件名 矢向小学校仮設校舎賃貸借

上記件名に係る仕様書(設計書)の内容に関する質問について、次のとおり回答します。

横浜市教育委員会事務局		工事名 矢向小学校仮設校舎設置工事	
年月日 2022.12	縮尺 A3: 1/500	図面名称 配置図(参考図)	
設計者 株式会社 田辺設計		図面番号	校舎番号
田辺設計		完成	図面枚数
田辺設計		校舎番号	図面番号
田辺設計			A - 02

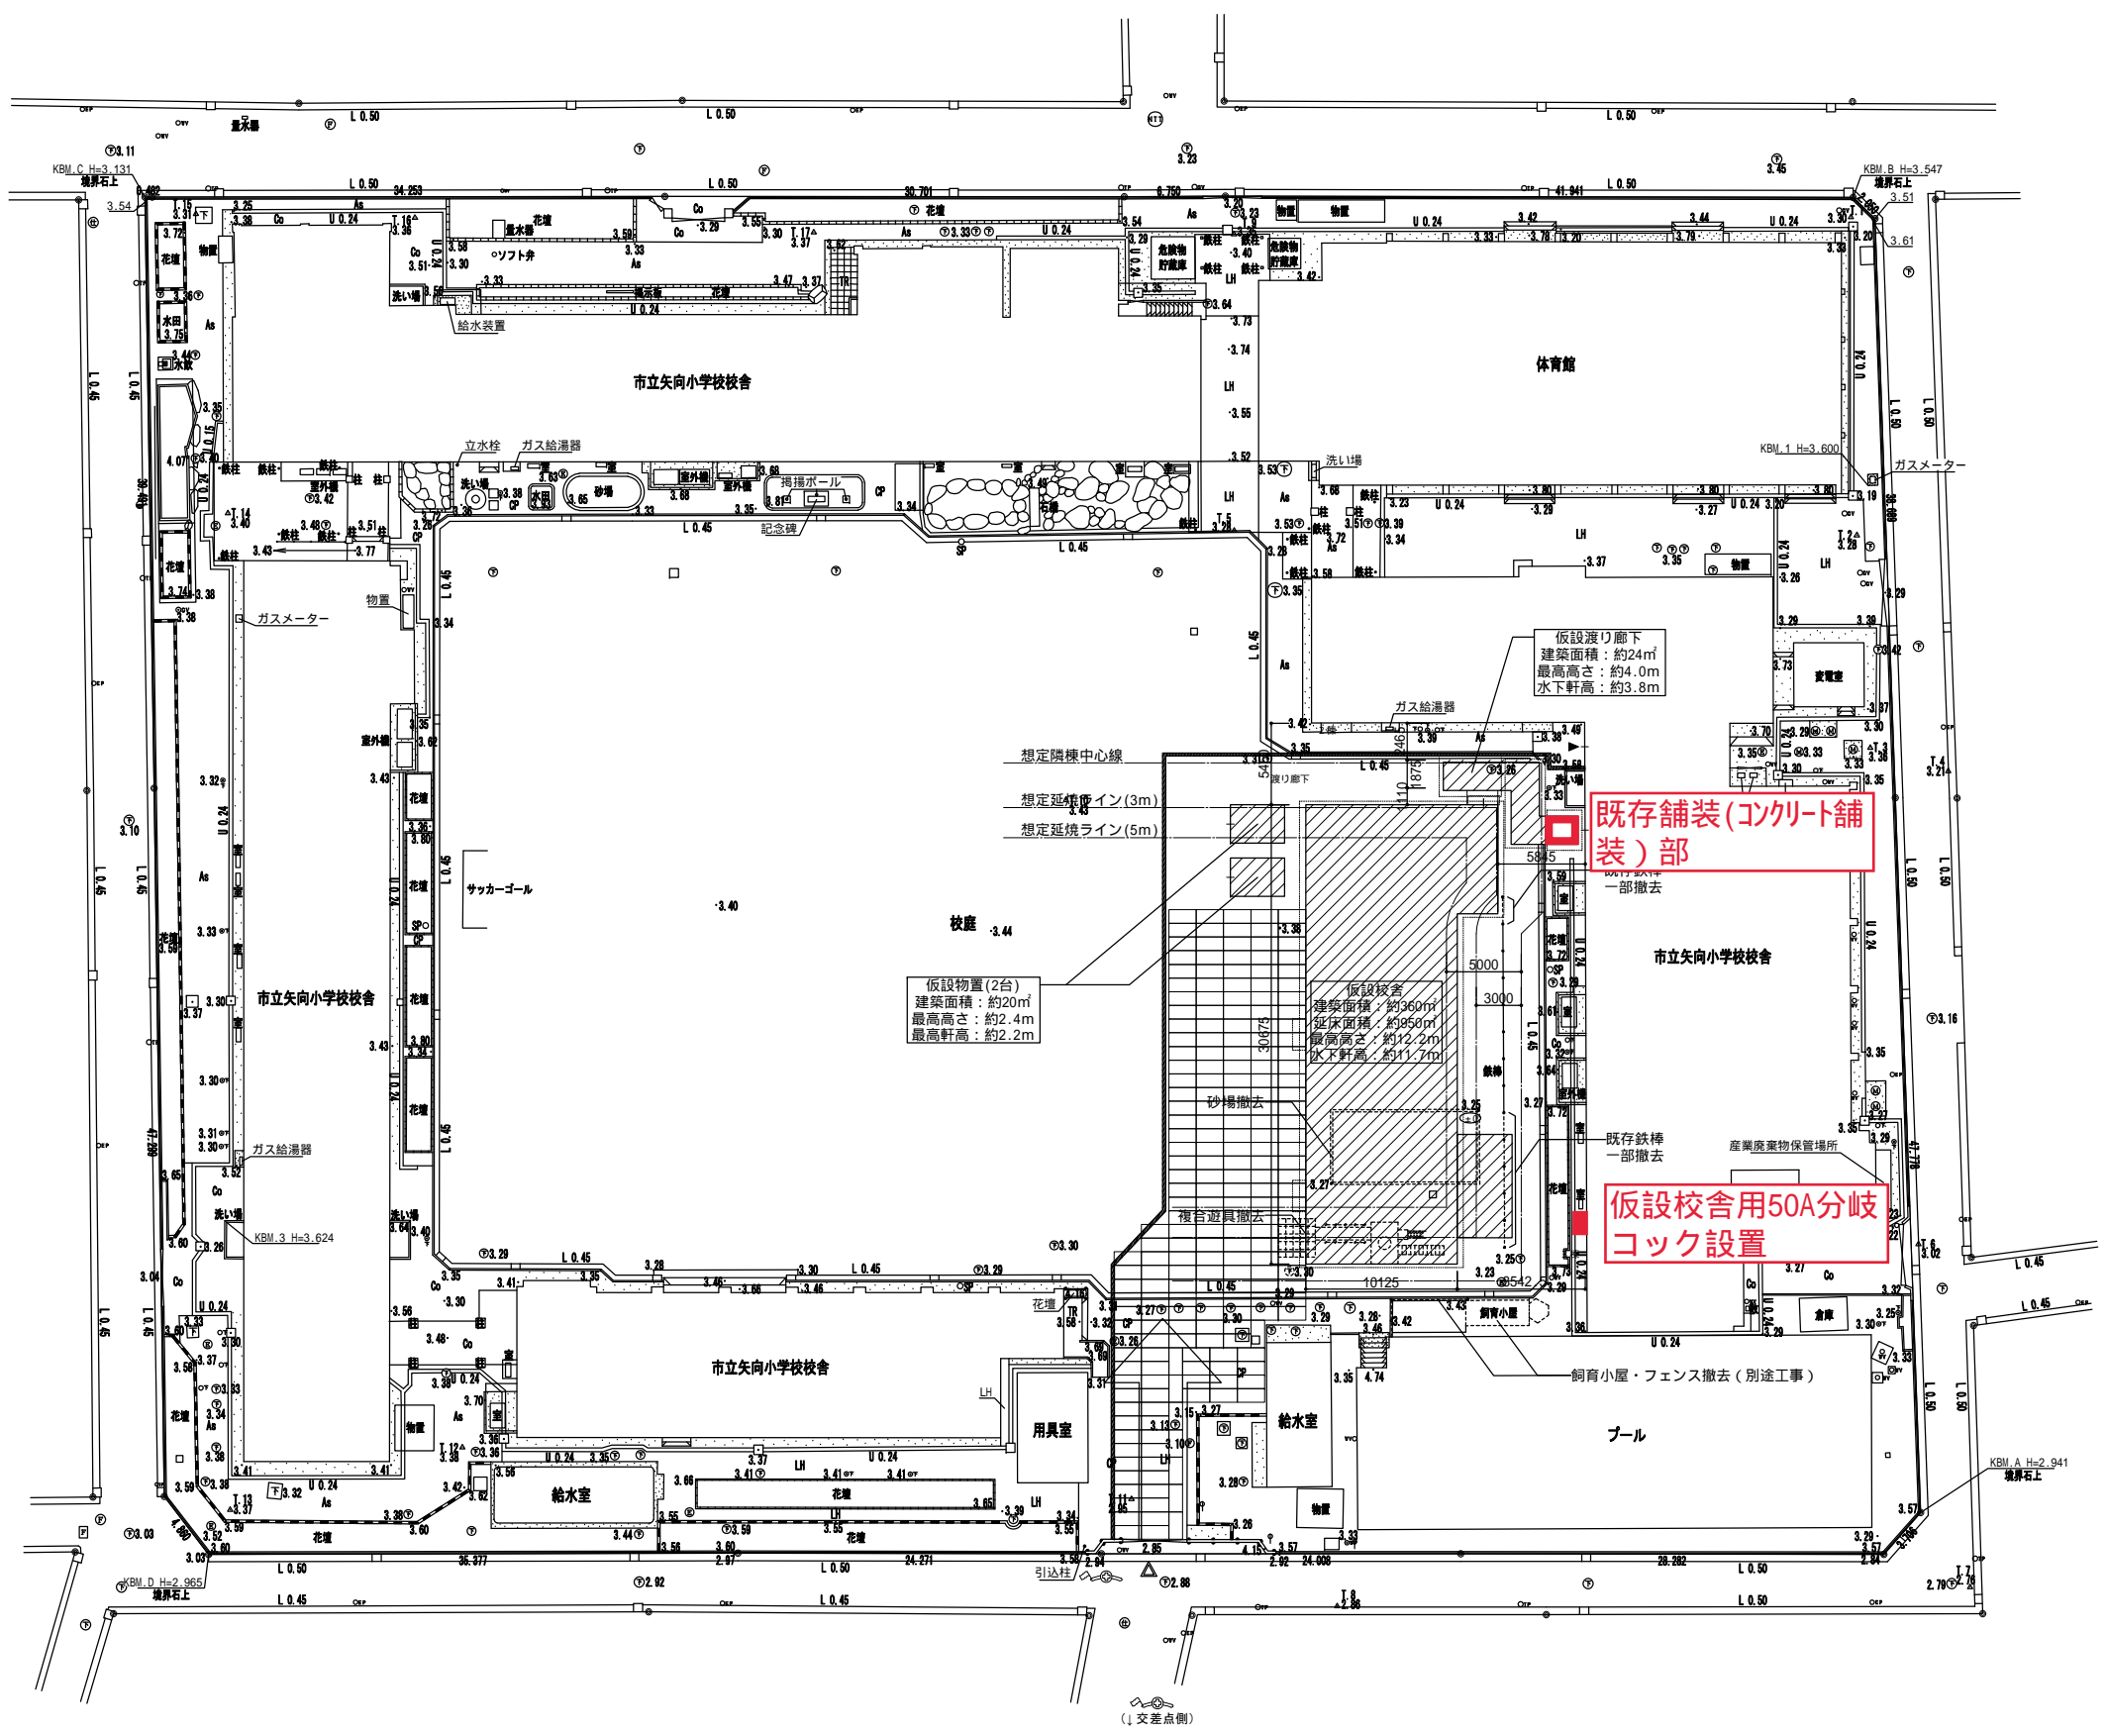
61	室内空気中の化学物質 特記仕様書	測定対象室及び個所数について、教室(2階)、教室(3階)家庭科室、図工室の4室実施するということでしょうか。ご教示願います。	よろしいです。
62	図面 A-02	仮設渡り廊下に照明器具は必要でしょうか。	不要です。
63	図面 A-04、05	平面図に記載はありませんが、2階、3階には救助袋(避難器具)が必要であると考えてよろしいでしょうか。	ご指摘の通りです。
64	特記仕様書 4 電気設備工事	電気設備の一次側工事において外部の東電柱から仮設電気を引き込む形でもよろしいでしょうか。	新設校舎の工事へ影響がなく、関係業者と協議の上でご提案いただくことは構いません。
65	仕様書 1-1 委託内容及び履行期限	竣工図の提出は必要でしょうか。必要な場合、形式と部数についてご教示願います。	必要です。A3判見開き二つ折り製本を3部及びデータの提出をお願いします。
66	仕様書 1-8 施工前協議	敷地内に既存不適格・違反建築物となっている建築物はないものと考えてよろしいでしょうか。	よろしいです。
67	図面 A-04、05	出入口にカーテンを設ける必要のある部屋はありますか。	ありません。
68	特記仕様書 5 給排水設備工事(3)	雨水排水について、樋下に柵を設け、グラウンドのU字溝接続と考えてよろしいでしょうか。	よろしいです。
69	特記仕様書 6 空気調和設備工事(1)	空調室外機の防護フェンスは、高さ1800mmと考えてよろしいでしょうか。	よろしいです。
70	特記仕様書 13 安全対策	今回南門から搬出搬入する工事計画となっておりますが、周辺道路は大型車両進入禁止や一方通行の場所となっております。学校関係者並びに児童の安全を考慮し、南門に1人、南側道路からの大型車両通行時の車両誘導員を1人、計2名常駐させる必要があると考えますが、いかがでしょうか。	A-02 配置図(参考図)の通りとしますが、必要に応じて配置してください。
